DIRETTRICE FERROVIARIA MESSINA-CATANIA-PALERMO

RADDOPPIO GIAMPILIERI-FIUMEFREDDO

RISCONTRO ALLA RICHIESTA DI INTEGRAZIONI PUNTO 10)-11a)-11c)-11g)

Ministero dell'Ambiente e della Tutela del Territorio e del Mare
Richiesta integrazioni di cui alla Nota Prot. DVA-267 del 08/01/2019

Figura 17 Modello acustico Opera Galleria Naturale Forza D'Agrò (AT04.2) – diurno con mitigazioni

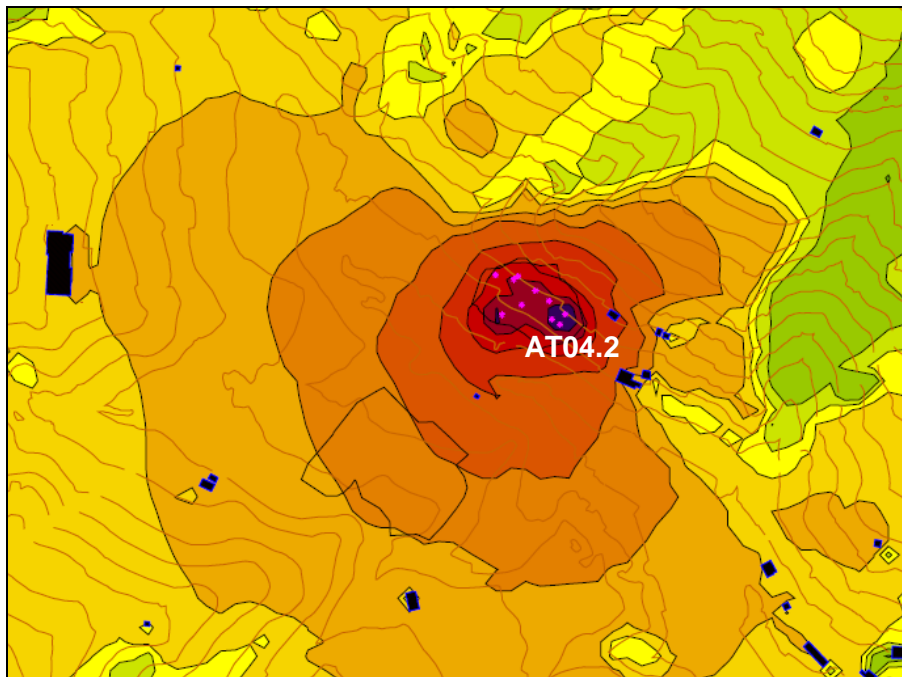
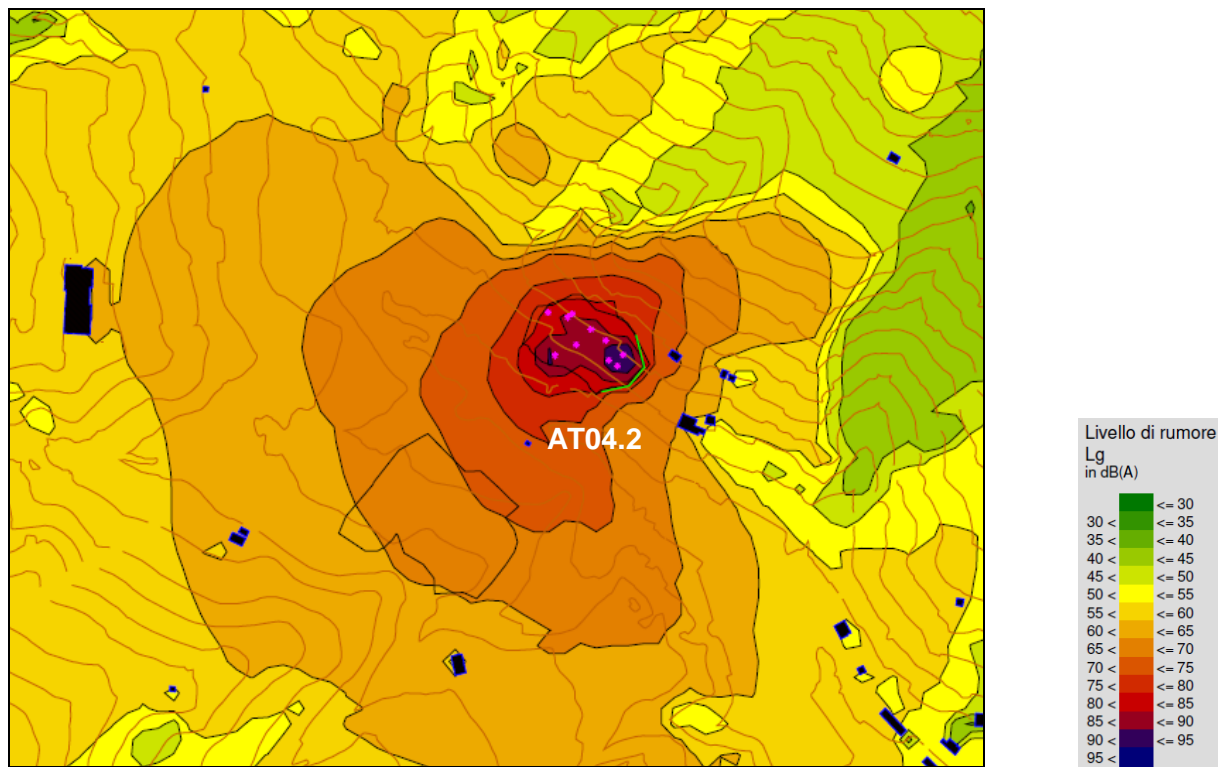
L'area in cui sono collocati i ricettori, secondo la suddivisione urbanistica, risultano in Zona Tutto il Territorio Nazionale con limite pari a 70 dB(A) per il periodo diurno. In questo caso si prevede l'utilizzo di barriere antirumore di altezza pari a 5 metri in quanto l'insieme delle lavorazioni previste genera emissioni in alcuni punti superiori al limite normativo. Di seguito si riportano le mappe isolivello in planimetria della pressione sonora simulata con le mitigazioni:

Come si può evincere dalla figura, l'adozione di barriere antirumore permette di riportare le emissioni generate dall'area di intervento entro i livelli previsti dalle classi acustiche prese a riferimento per la maggior parte delle zone interessate.

Figura 20 Modello acustico Opera Galleria Naturale Sciglio (CO04.2, AS05.2) – diurno – con mitigazioni

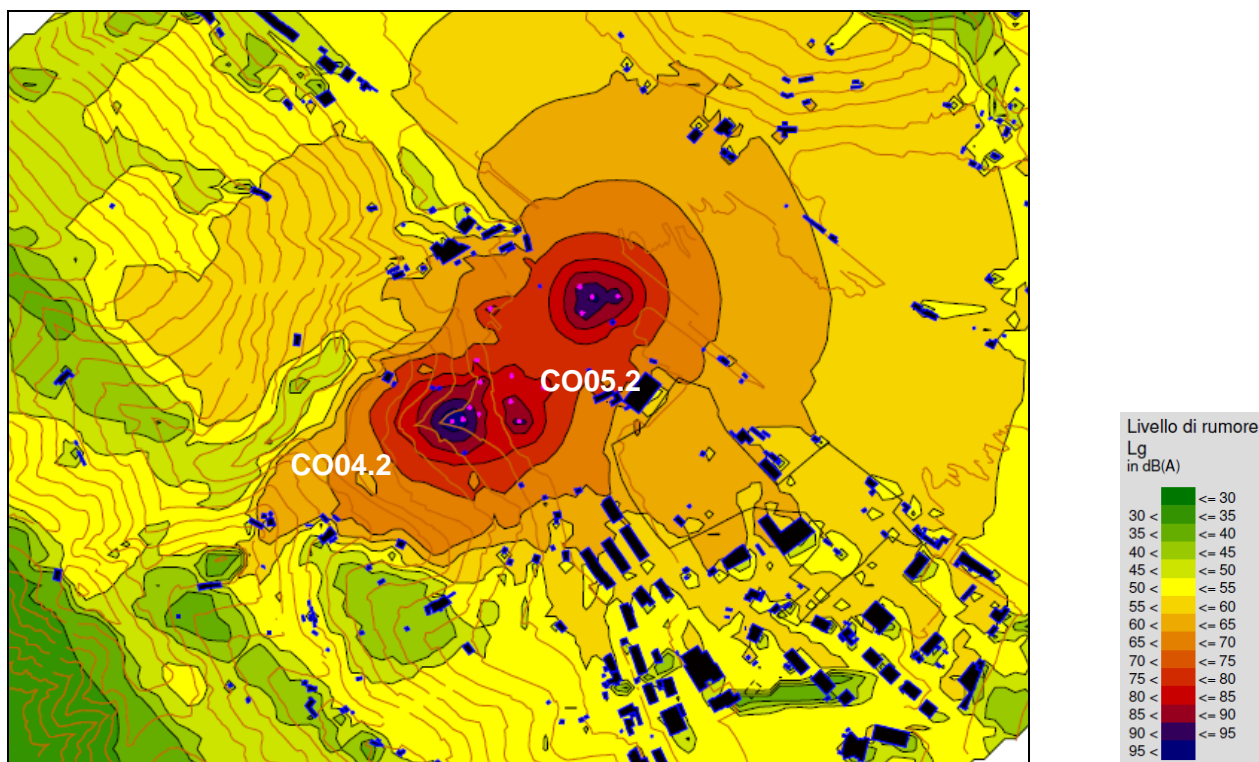
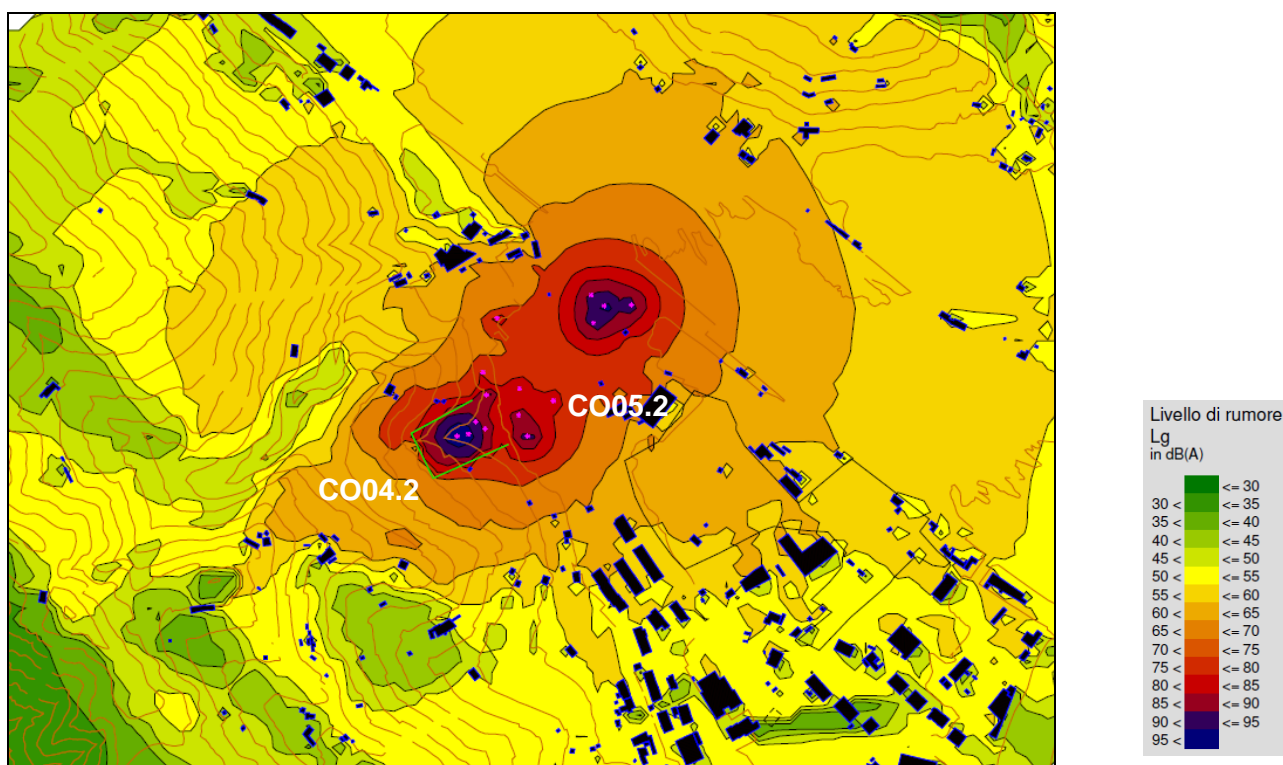
Di seguito si riportano le mappe isolivello in planimetria della pressione sonora simulata con le mitigazioni:

Come si può evincere dalla figura, l'adozione di barriere antirumore permette di riportare le emissioni generate dall'area di intervento entro i livelli previsti dalle classi acustiche prese a riferimento per la maggior parte delle zone interessate.

Figura 21 Modello acustico Opera Galleria Naturale La Quali (CO06.2) – diurno

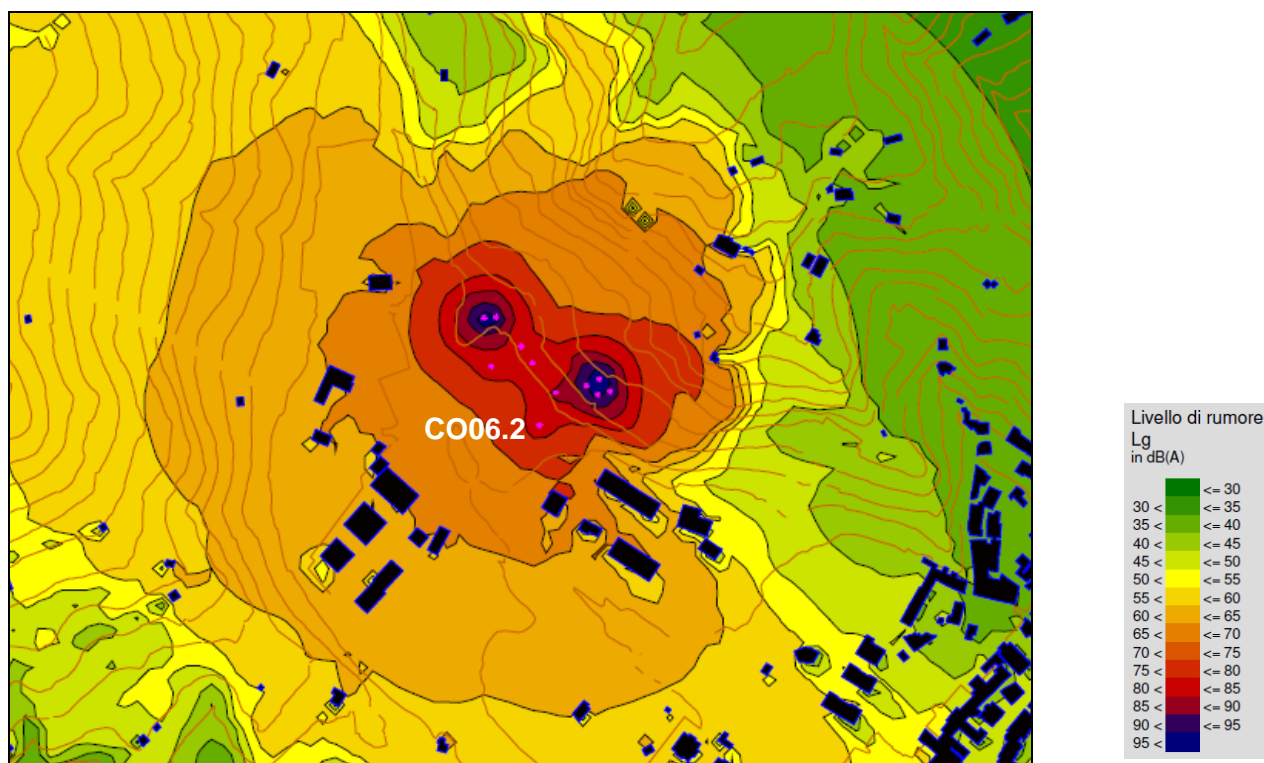
Come si può notare dalla figura sopra riportata l'insieme delle lavorazioni previste nell'area considerata genera emissioni entro i limiti normativi. Per tale motivo non è stato necessario prevedere l'adozione di mitigazioni.

Figura 23 Modello acustico Opera Galleria Naturale La Scaletta (AT13.2)– diurno

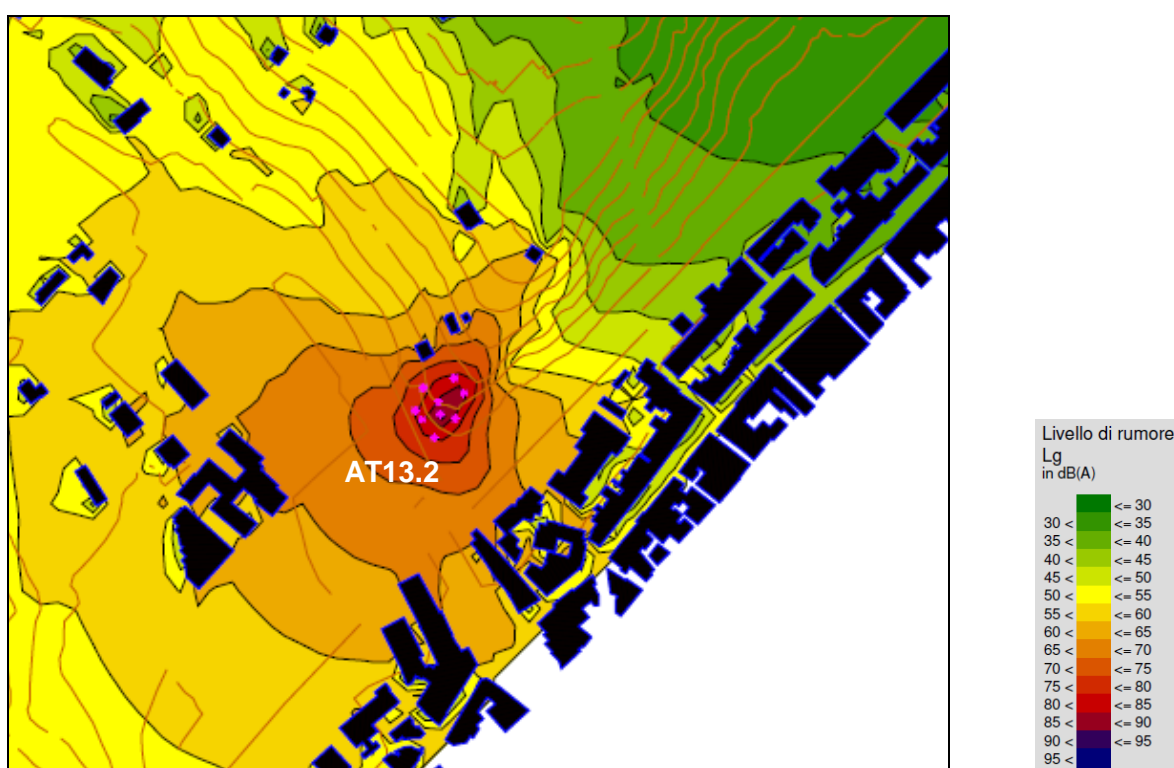
Come si può notare dalla figura sopra riportata l'insieme delle lavorazioni previste nell'area considerata (AT13.2) genera emissioni entro i limiti normativi. Per tale motivo non è stato necessario prevedere l'adozione di mitigazioni.
